# 종합 예방진단 시스템\_DACU

## 외형도 및 내부 구성

### » DACU 외형 기구

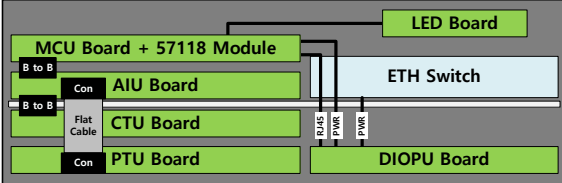
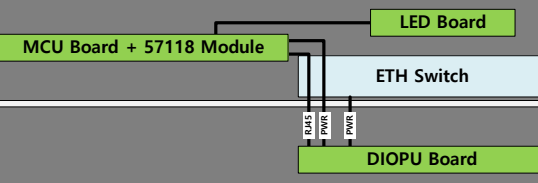
1차 (21.06.11)	2차 (21.07.23)
MLU		
GLU		
변경 사항	1) OCT 구동 모터 동작 전류, BCT 부상 누설 전류 포트 위치 변경 2) 부상 모션 상전압 포트 수량 변경 (ABCN 1조 → ABCN 2조) 3) LED 위치 변경

- 3차 제작 진행 -  
 1) 벤트홀 추가 2) ETH 실크 오타 수정 3) RS485 포트 명칭 추가  
 4) Voltage 포트 명칭 변경 5) DI/DO 상태 확인 LED 추가
